質 疑 回 答 書

工事名又は業務名
片山高浜線自家用電気工作物更新工事

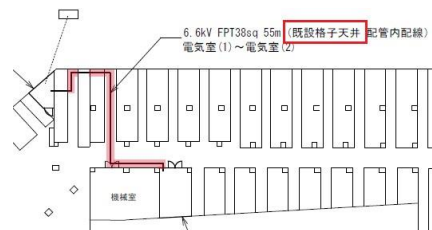
sekkei_katayamatakahamajikayou_denki.pdf 設計書 5頁
片山高浜線自家用電気工作物更新工事 1号明細書に記載されている
格子天井仮外し・復旧工 ですが、
①借り外しする格子天井の 幅・長さ・重さをご教示ください。
(分割している場合、1分割単位の 大きさ・重さをご教示下さい)
②また、この格子天井は どのような方法で取り付けられているのでしょうか。
(溶接等で固定されているのでしょうか)
③仮外した格子天井は 工事期間中 取り外したままの状態が良いのでしょうか。
④仮外した格子天井は 機械室、電気室内、その他 この作業エリア近くに
仮置きできると考えてよいのでしょうか。
⑤ichi_katayamatakahamajikayou_denki.pdf 5ページ
管路平面図(地下) に記載されている右図の赤色の線で記している
範囲を指しているのでしょうか。異なる場合は図示をお願いします。

①格子1箇所当たりの大きさは約100mm×100mmとなります。重さは不明です。なお、具体的な仮外しの大きさや箇所などは監督員と協議の上決定するものとします。
②吊りボルトによる固定となります。
③施設運営上、支障のない範囲であればよろしいです。
④具体的な仮置き場については監督員と協議の上決定するものとします。
⑤右図に既設格子天井範囲を図示します。

ichi_katayamatakahamajikayou_denki.pdf 3ページ 管路平面図(地上)

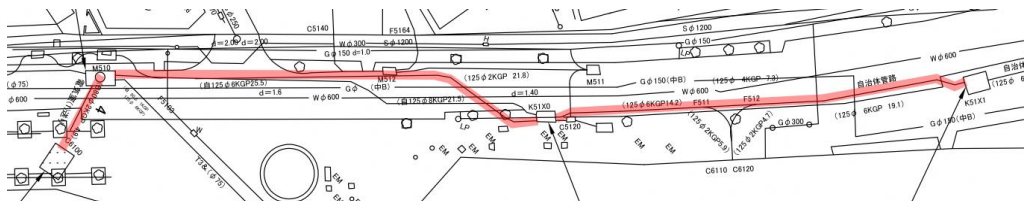
①下図の赤色で色塗りした高圧ケーブルの更新工事の時期は キュービクル改修工事の最中にケーブル更新工事を行うのでしょうか。もしくは、キュービクル改修工事の着手前かキュービクル改修工事完了後に実施するのでしょうか。

キュービクル改修工事期間中を想定しています。

ichi_katayamatakahamajikayou_denki.pdf 3ページ 管路平面図(地上)

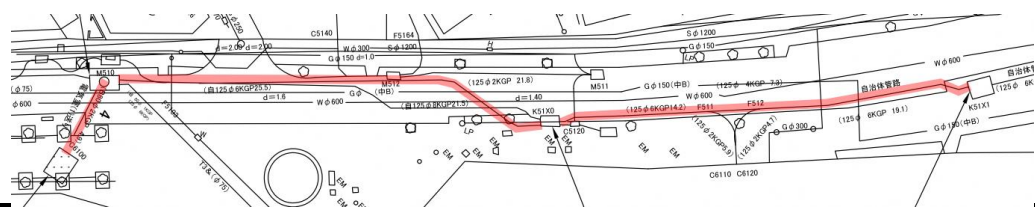
- ①下図の赤色で色塗りした高压ケーブルの更新工事は 平日・土曜・日曜・祝日のいずれに工事ができるのでしょうか。
- ②下図の赤色で色塗りした高压ケーブルの更新工事の作業時間帯も 教えて下さい。

- ①②具体的な作業日時などは監督員と協議の上決定するものとします。

ichi_katayamatakahamajikayou_denki.pdf 3ページ 管路平面図(地上)

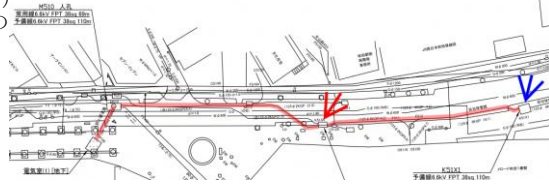
①キュービクル改修前もしくはキュービクル改修後に下図の赤色で色塗りした高压ケーブルの更新工事をする場合、常用線で受電した状態で、既設の予備線の高压引込ケーブルを先に更新、次に 予備線に受電を切り替えた状態で 既設の常用線の高压引込ケーブルを更新するという 作業手順でしょうか。もしくは キュービクル改修工事期間中に 常用線・予備線の両方の高压引込ケーブルを更新すると考えてよいですか。

キュービクル改修工事期間中を想定しています。

ichi_katayamatakahamajikayou_denki.pdf 3ページ 管路平面図(地上)

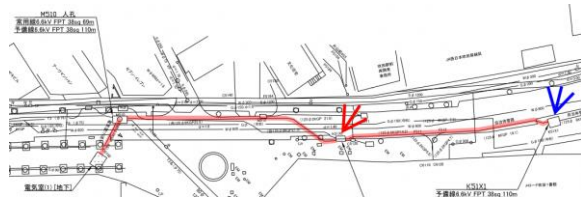
①下図の赤色で色塗りした高压ケーブルの更新工事は、常用線は 電気室(1)からK51X0(赤矢印)まで配線することになると考えますが、設計書16頁 高压ケーブル敷設工 5号明細書には端末処理材 6kV アイットニュー-TS6 38mm² FPT 屋内 4組しか計上されていません。

電気室(1)側の高压ケーブルの端末処理材はK51X0の端末処理は不要と考えてよいですか。K51X0の _____ 指示下さい。

お考えのとおりです。

ichi_katayamatakahamajikayou_denki.pdf 3ページ 管路平面図(地上)

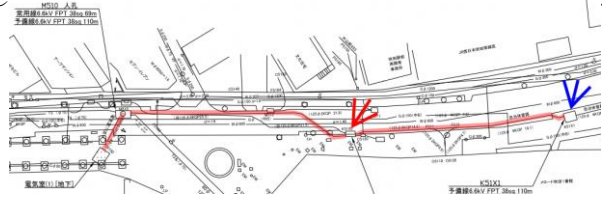
①キュービクル改修前もしくはキュービクル改修後に下図の赤色で色塗りした高压ケーブルの更新工事をする場合、常用線はK51X0(赤矢印) まで配線することになりますが、K51X0(赤矢印)内の何に接続するのでしょうか。末端処理だけでしてK51X0(赤矢印)にとどめておくのでしょうか。もしくは 末端処理もせずにK51X0(赤矢印)にとどめておくのでしょうか。ご指示下さい。

末端処理をせずK51X0(赤矢印)内にとどめておくことを想定しています。

ichi_katayamatakahamajikayou_denki.pdf 3ページ 管路平面図(地上)

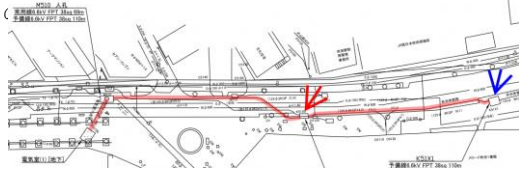
①キュービクル改修前もしくはキュービクル改修後に下図の赤色で色塗りした高压ケーブルの更新工事をする場合、予備線はK51X1(青矢印) まで配線することになりますが、K51X1(青矢印)内の何に接続するのでしょうか。末端処理だけでしてK51X1(青矢印)にとどめておくのでしょうか。もしくは 末端処理もせずにK51X1(青矢印)にとどめておくのでしょうか。ご指示下さい。

末端処理をせずK51X1(青矢印)内にとどめておくことを想定しています。

ichi_katayamatakahamajikayou_denki.pdf 3ページ 管路平面図(地上)

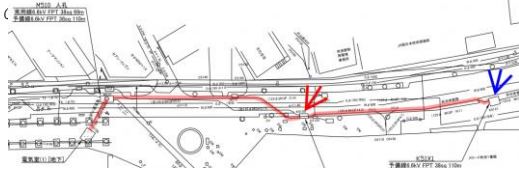
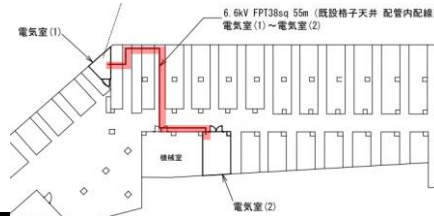
①下図の赤色で色塗りした高圧ケーブルの更新工事は、予備線は 電気室(1)からK51X1(青矢印)まで配線することになると考えますが、設計書16頁 高圧ケーブル敷設工 5号明細書には端末処理材 6kV アイヒットニュー-TS6 38mm2 FPT 屋内 4組しか計上されていません。

電気室(1)側の高圧ケーブルの端末を実施し、K51X0 の端末処理は不要と考えてよいですか。K51X1 () 様をご教示下さい。

お考えのとおりです。

ichi_katayamatakahamajikayou_denki.pdf 5ページ 管路平面図(地上)

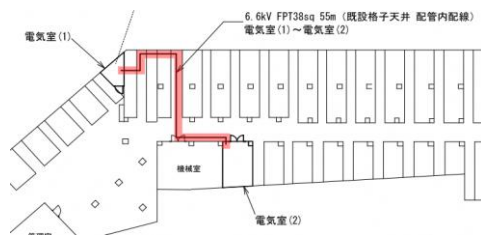
①下図の赤色で色塗りした高圧ケーブルの更新工事は、電気室(1)から電気室(2)までの間を配線することになると考えますが、設計書16頁 高圧ケーブル敷設工 5号明細書には端末処理材 6kV アイヒットニュー-TS6 38mm2 FPT 屋内 4組しか計上されていません。電気室(1)側、電気室(2)側、両方の高圧ケーブルの端末を実施しすると考えてよいですか。

お考えのとおりです。
